GOVERNO DO ESTADO DE MINAS GERAIS

Instituto Estadual de Florestas

Parecer nº 62/IEF/NAR POUSO ALEGRE/2026

PARECER ÚNICO

FIGURA 03: Planta topográfica planialtimétrica cadastral do local da intervenção em APP (desassoreamento de Córrego sem denominação) no Sítio Bairro da Lagoa, Bairro Lagoa, município de Estiva/MG.

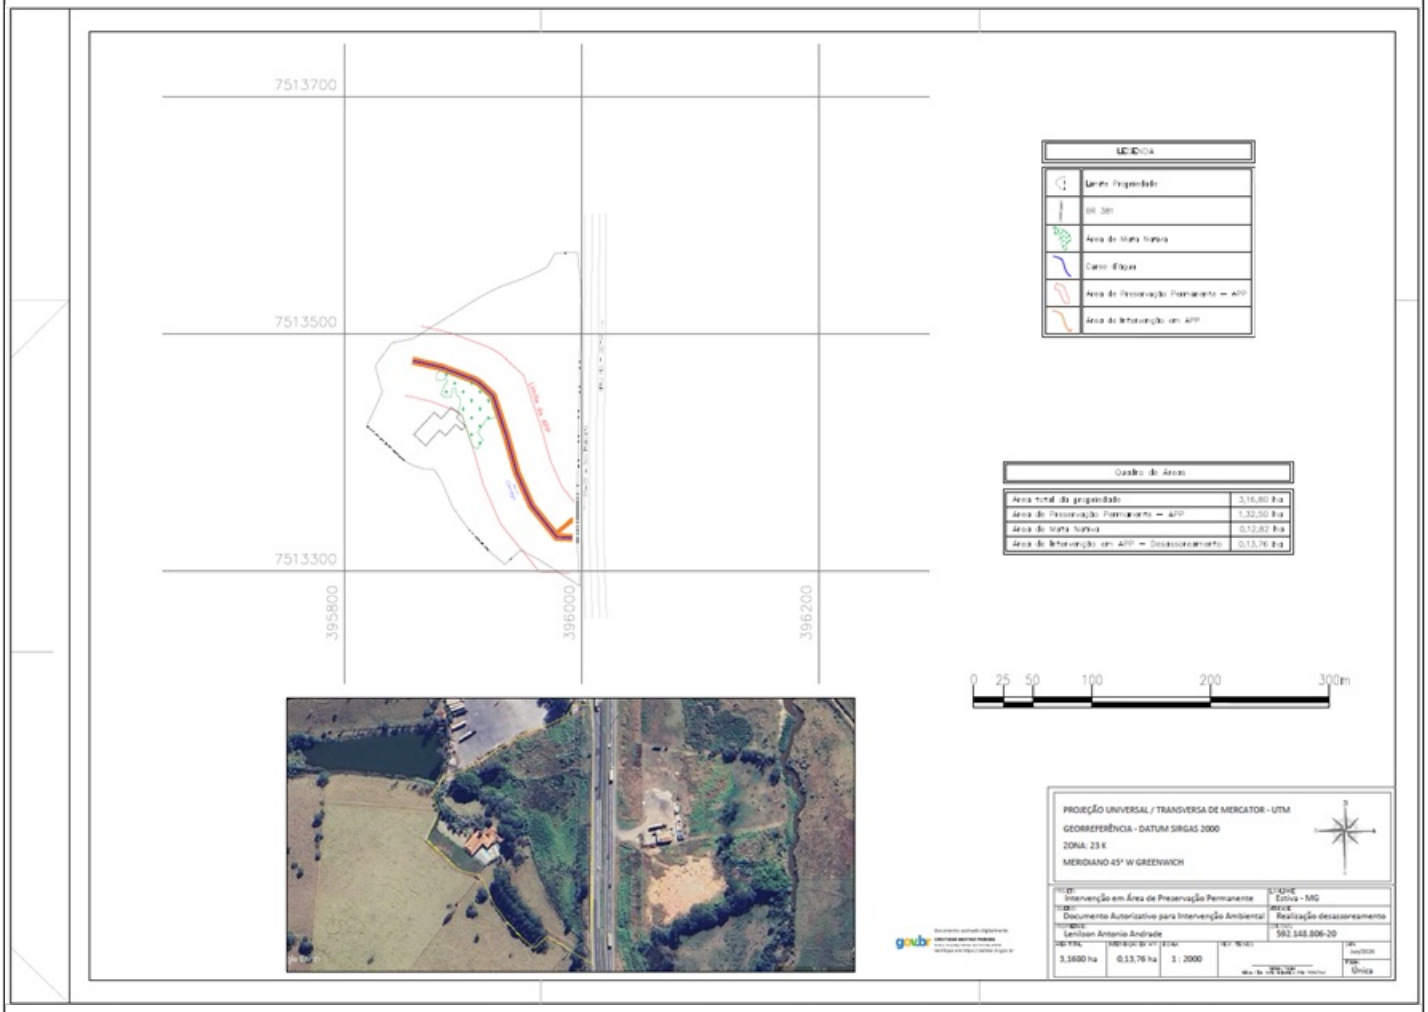
É requerida autorização para Intervenção Ambiental em uma área de **00,02,40 ha** visando a **intervenção sem supressão de cobertura vegetal nativa em áreas de preservação permanente - APP**, para desassoreamento do leito de Córrego sem denominação, coordenadas geográficas (UTM) 395.835 E / 7.513.501 S (Datum: SIRGAS 2000/Fuso: 23 K) no Sítio Bairro da Lagoa, Bairro Lagoa,

município de Estiva/MG, conforme demarcação em planta topográfica.

Foi constatado que não ocorrerá supressão de vegetação nativa de porte arbustivo ou arbóreo no local da intervenção ambiental, uma área de 240 m de extensão e 1 m de largura, e o material retirado do leito do curso d'água deverá ser depositado fora da APP.
